Szpital Wojewódzki Koszalin

Kontakt:
Centrala 34 - 88 - 400
Sekretariat Dyrektora 34 - 88 - 151
Fax 34 - 88 - 103
e-mail: szpital@swk.med.pl
http: www.swk.med.pl
znak pisma: TP.382.103.2019 JK

dotyczy: przetarg nieograniczony nr TP.382.103.2019 JK – sprzęt jednorazowego użytku do zabiegów elektrofizjologicznych

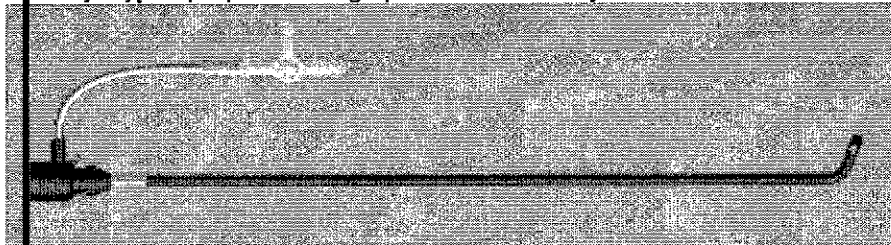
„Zwracam się do Zamawiającego o dopuszczenie produktów najwyższej jakości o poniższych parametrach użytkowych:

- 1.
- Koszulka transseptalna, średnica: 8F i 8,5F do wyboru
- Długość koszulek: 60cm, 62 cm i 80 cm dla 8 F
- Długość koszulki 62cm i 80cm dla 8,5 F
- Produkcja: min. 2019 rok
- Prowadnik 0,032”, długość: 150cm/180cm
- Dostępne 4 krzywizny koszulek do wyboru : T0,T1,T2,T3

Poniżej zdjęcie proponowanego produktu oraz krzywizn:

ODPOWIEDŹ

Zamawiający dopuszcza.
